## **Bericht des Gewässerschutzbeauftragten (GSB) 2019 für die Gemeinde Flintbek**

Am 20.01.2020 erfolgte zusammen mit Frau Hagenah rückwirkend für 2019 eine Begehung des Klärwerkes und der Regenwasserbehandlungsanlagen.

Flintbek  
RRB Ecksaal  
20.01.20

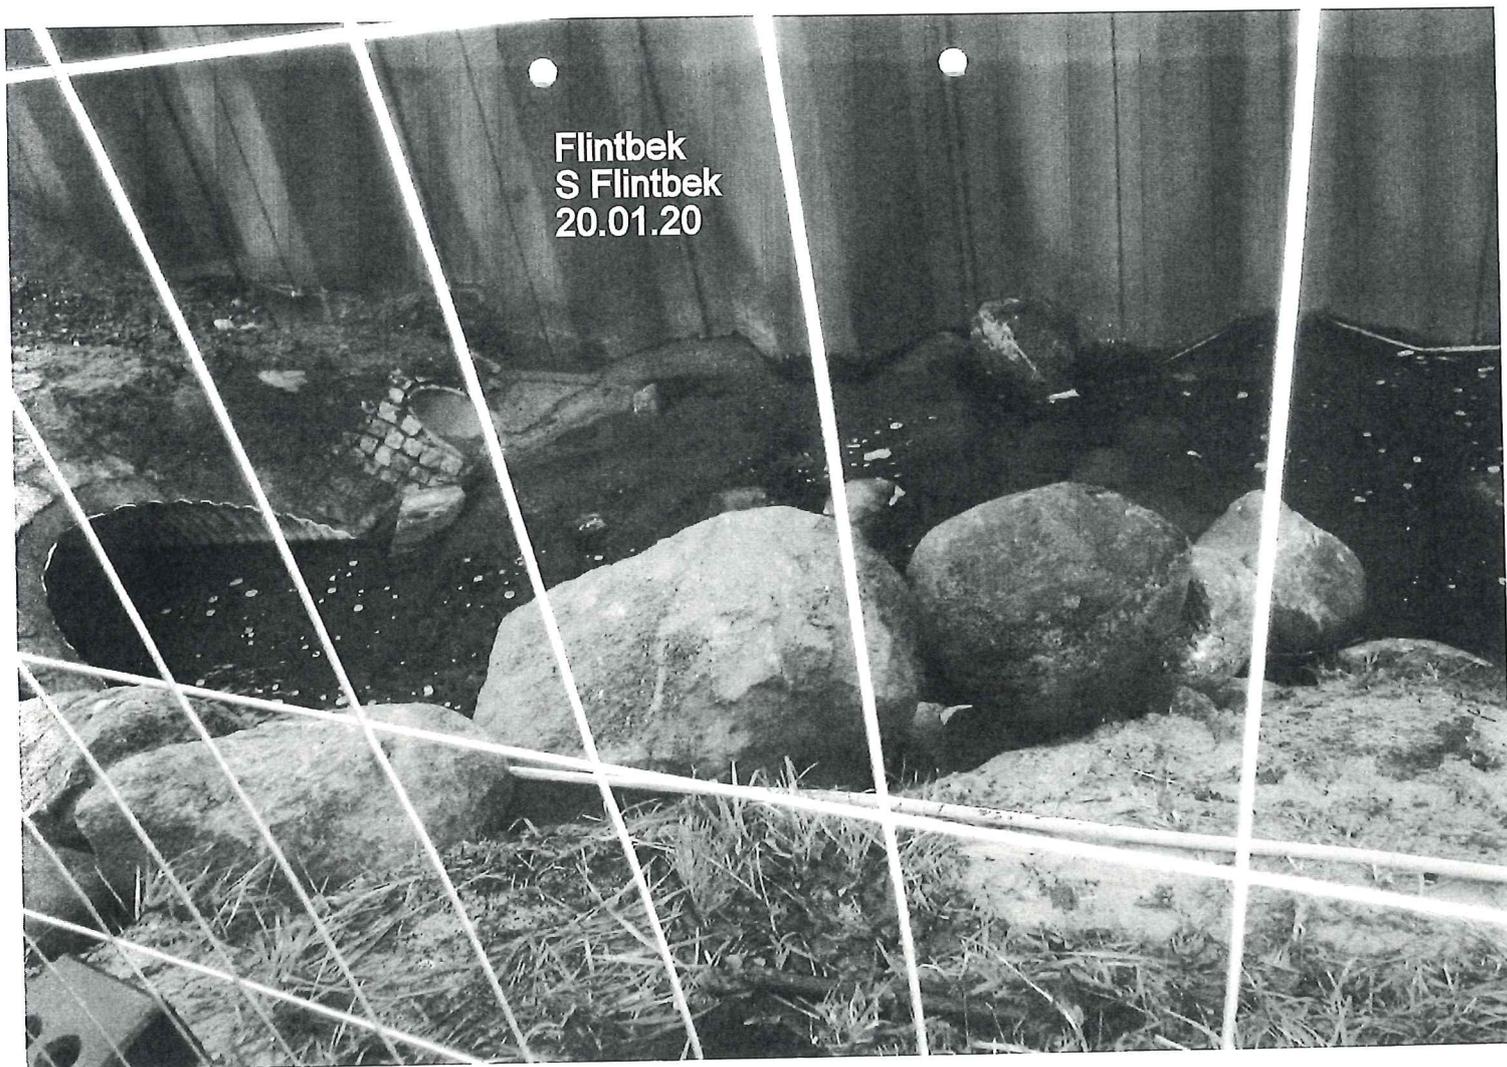
1. S Mühlenkampsredder  
Keine Anmerkungen.
2. Achtern Hof / Bokseer Weg  
Keine Anmerkungen.
3. RRB Ecksaal  
Die Anlage hat einen neuen Zaun erhalten. 1 Foto.
4. RRB Karstsd  
Das Regenbecken soll 2021 ausgebaggert werden.
5. S Rosenberg  
1 Foto.
6. RRB Wiesenweg  
Es ergeben sich durch Bauarbeiten, die z.Zt. für Aldi und  
Markant durchgeführt werden, Veränderungen.  
Das Regenbecken hat in Teilbereichen keine neue  
Einfriedigung erhalten.
7. S Wiesenweg  
1 Foto.
8. S Flintbek  
Umgestaltung durch die Baustelle Aldi und Markant.  
1 Foto.

Flintbek  
RRB Eiderkamp / Müllershörn  
20.01.20

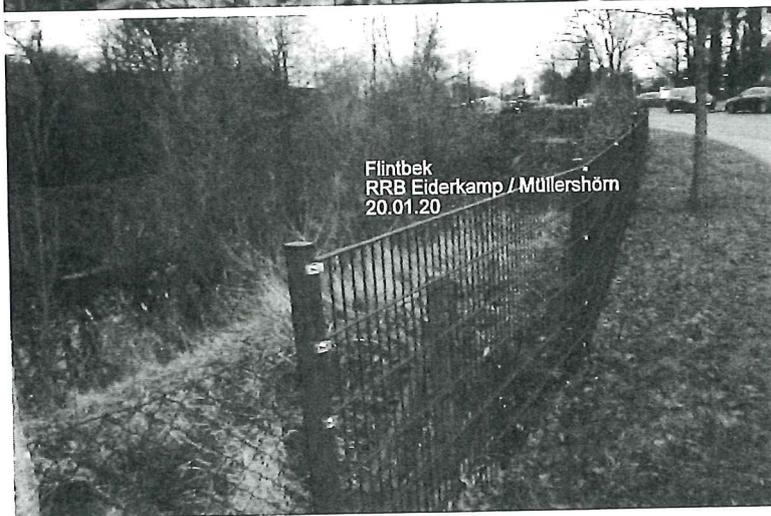
Der Bewuchs wurde zurückgeschnitten.

Mittelfristig ist die Tauchwand sanierungsbedürftig. 1 Foto.

Teilweise wurde eine neue Einfriedigung gesetzt.

Flintbek  
RRB Dyckerhoff  
20.01.20

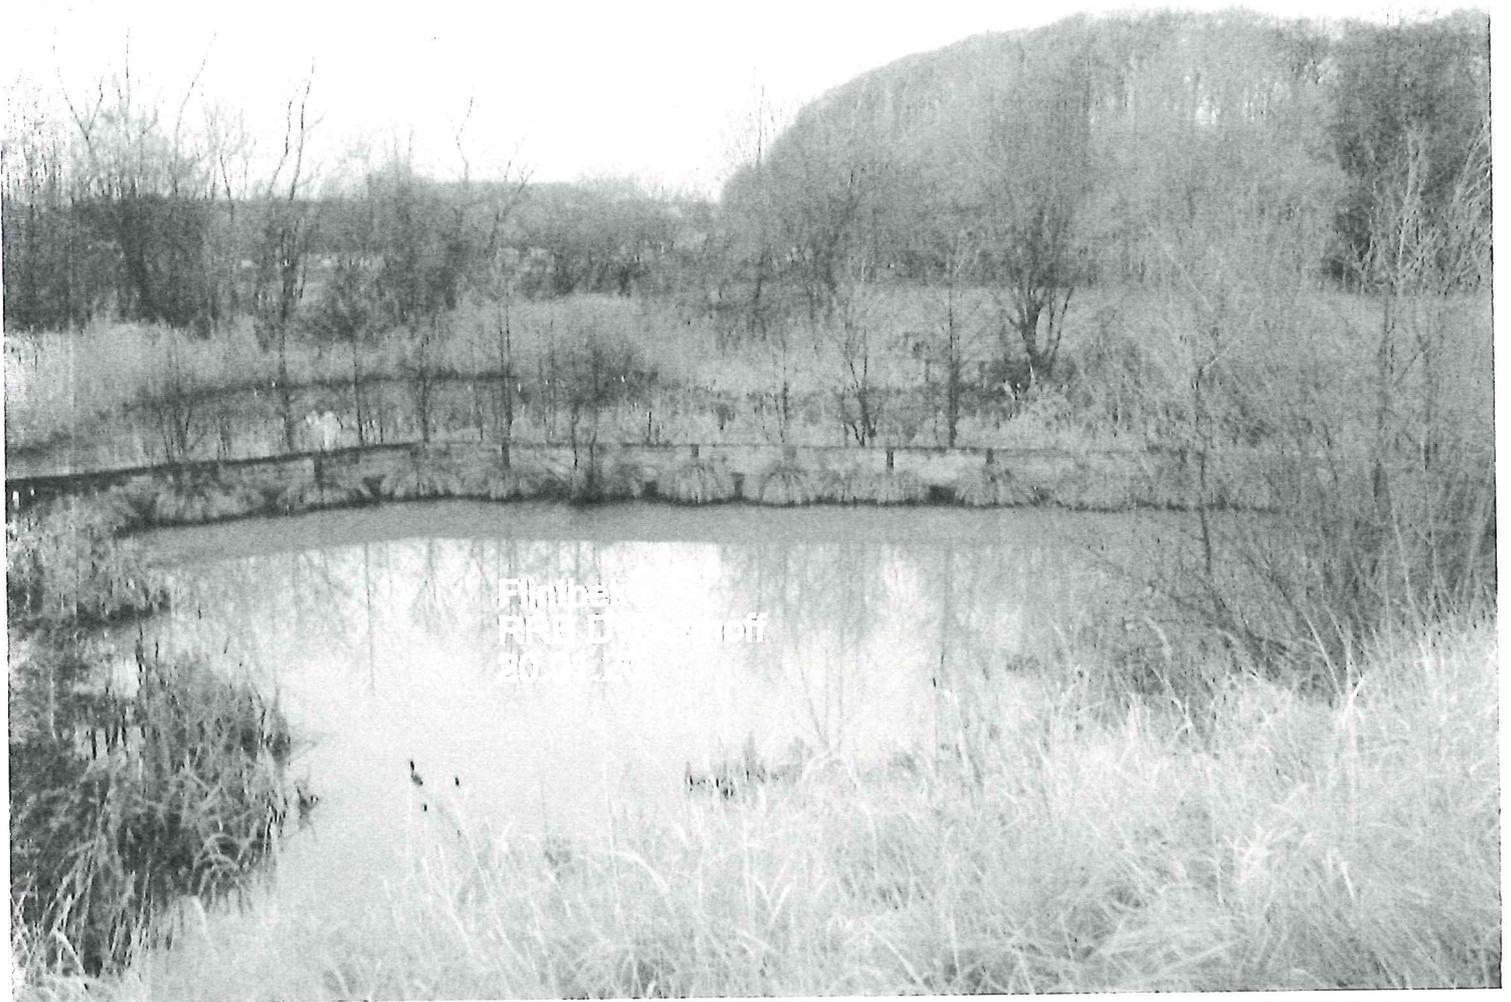
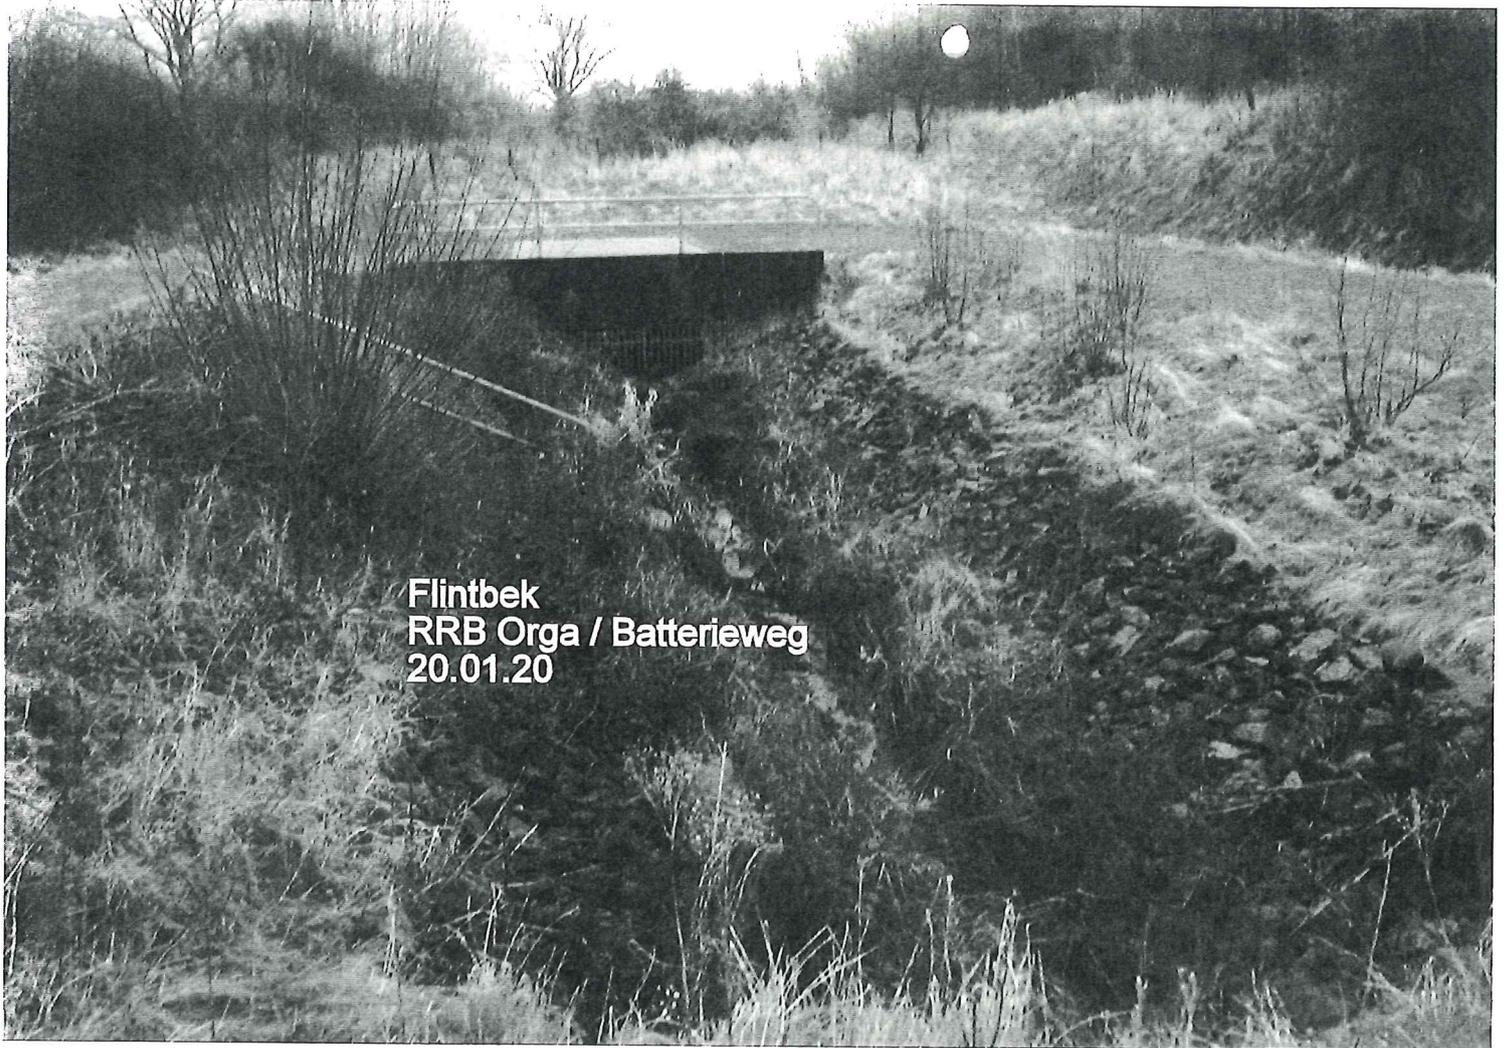
Neue Einfriedigung. 1 Foto.

Die Tauchwand ist sanierungsbedürftig.

Es ist eine Entschlammung des Beckens erforderlich.
